質疑(応答記録)

公告No. : No.76

工事名(件名) : あさけプラザホール等吊天井崩落対策ほか工事

準構造化 天井支持鉄骨材伏図 1/100

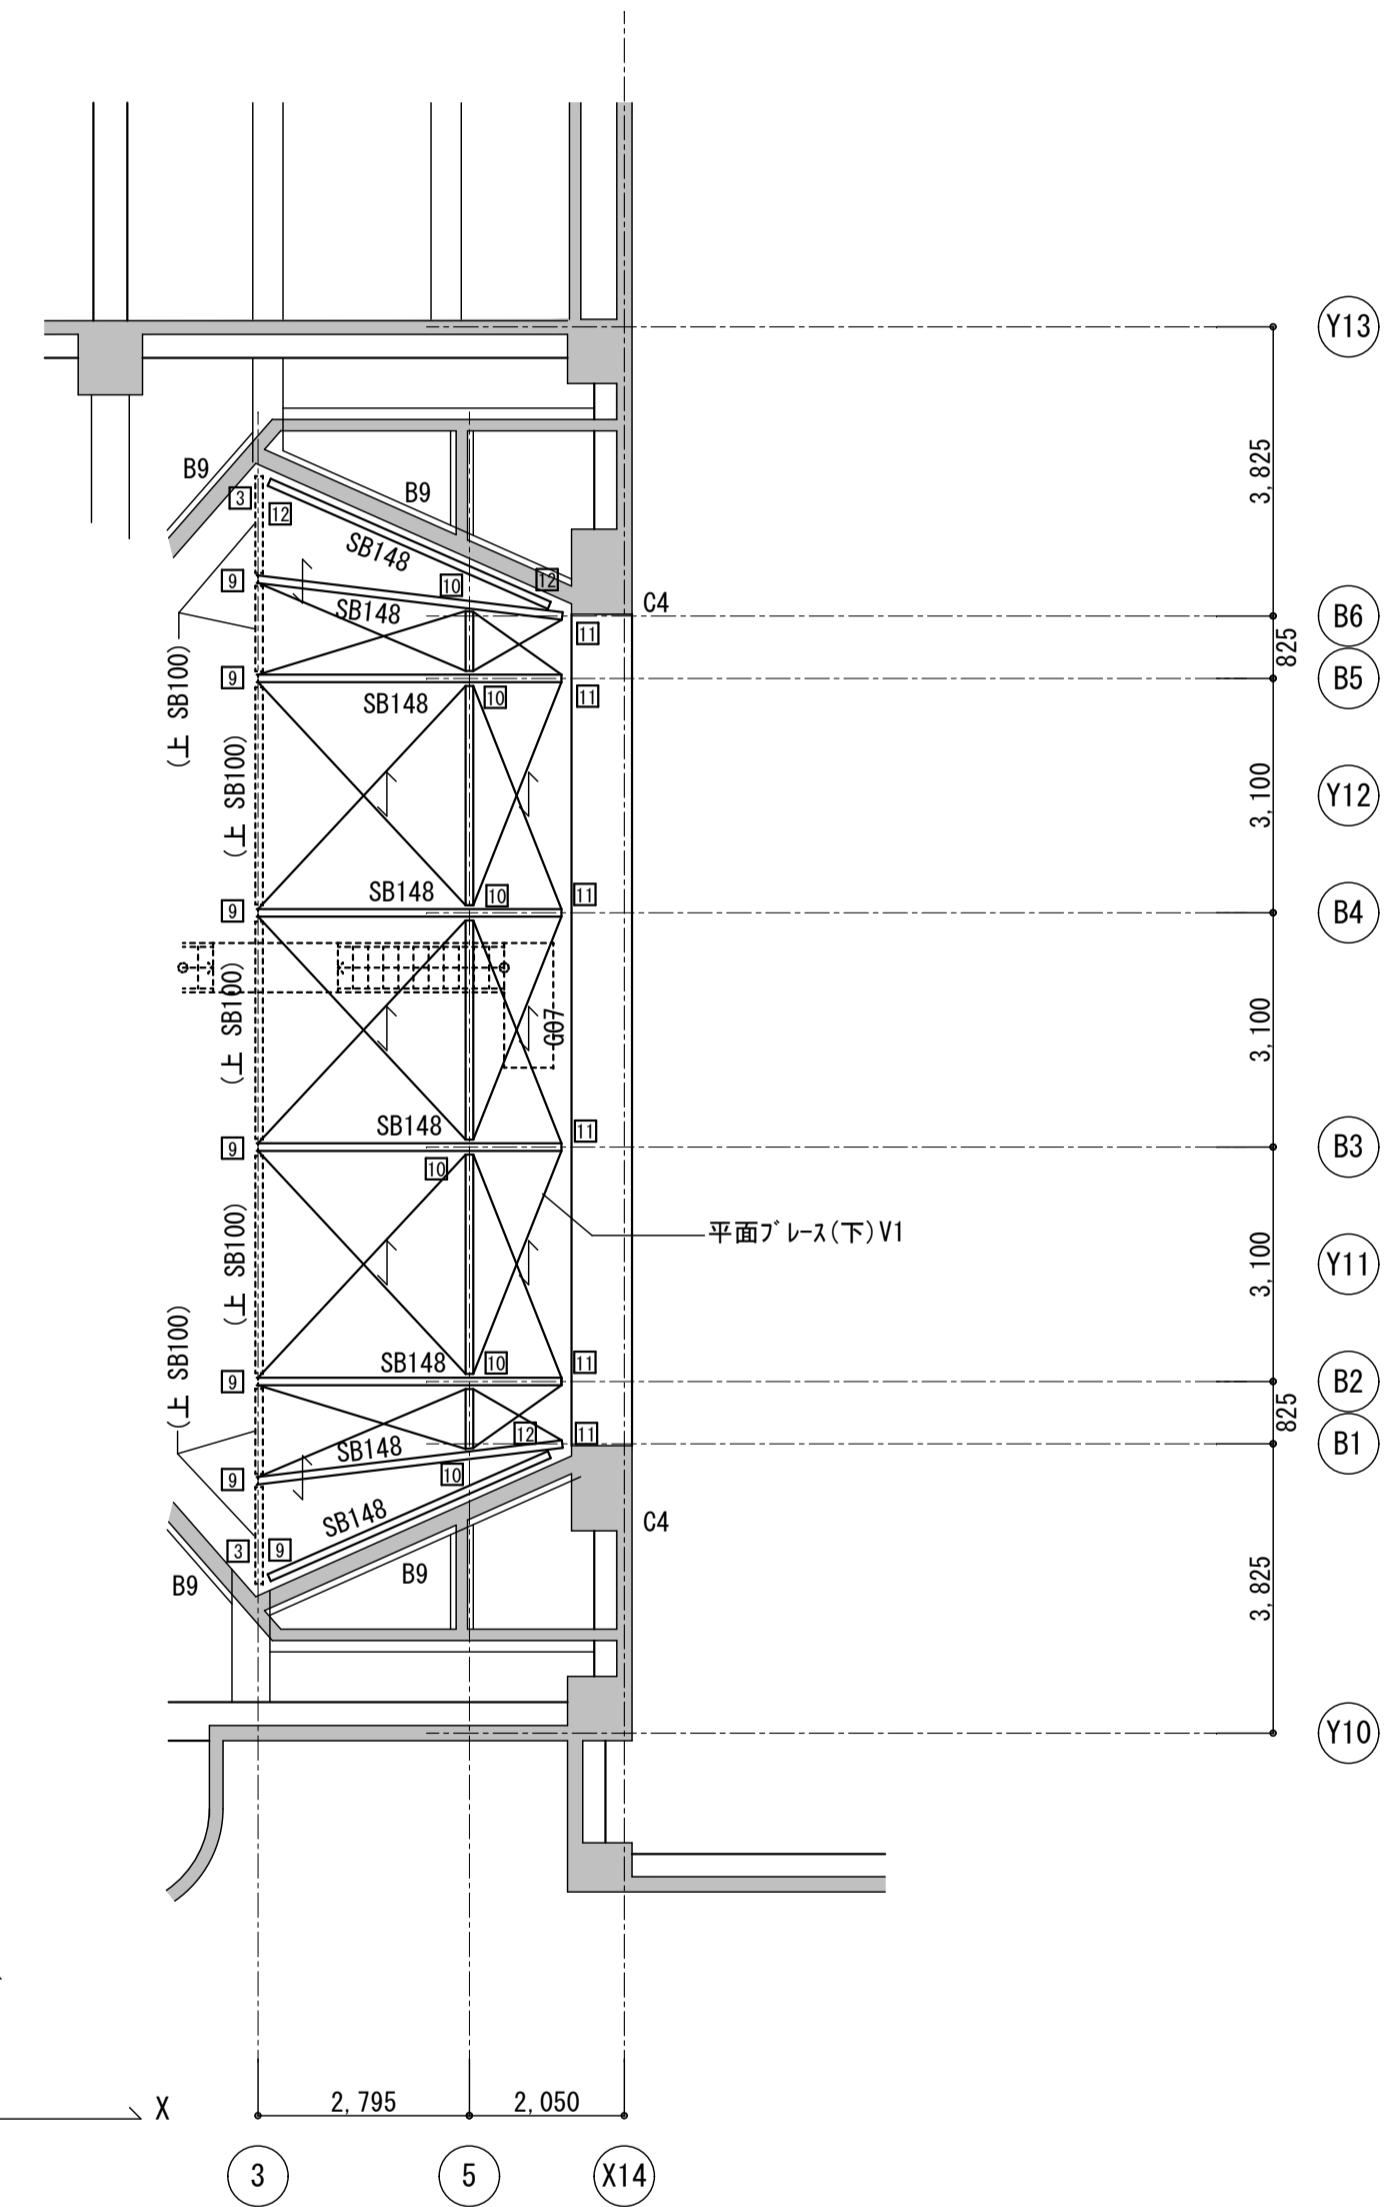
整理番号	質疑事項	回答
1	交通誘導員(常駐)は、工事作業日のみと考えてよろしいでしょうか。	工事作業日のみでよろしいです。
2	工事中、施設のトイレは利用可能でしょうか。	ホワイエ及びホールバックヤードのトイレについて、清掃することを条件として利用可能です。
3	同時期に施工する別途工事とはどのような工事でしょうか。	「あさけプラザ空調設備更新工事」です。
4	天井支持鉄骨材伏図において、部分詳細図接合詳細図番号が未記入や、線と被っているためわからない部分があります。施工箇所の精査をお願い致します。	図面精査しましたので、別紙図面を参照してください。
5	監督職員事務所の記載がありますが、施設の1画を利用させていただくことは可能でしょうか。また、利用できない場合、仮設事務所設置場所は工事用車両及び資材置き場スペース内に設置と考えてよろしいでしょうか。	監督職員事務所として施設の1画を利用することはできません。仮設事務所設置場所は工事用車両及び資材置き場スペース内に設置と考えてよろしいです。
6	エントランスロビー用資材搬入時のみの搬入ルートは、インターロッキング仕上げとなっており幅も狭いため、大型車両進入が困難と思われます。別ルートの設定は協議の上、可能でしょうか。	施設休館日に限り、交通誘導員を配置の上、南側玄関より資材搬入は可能です。
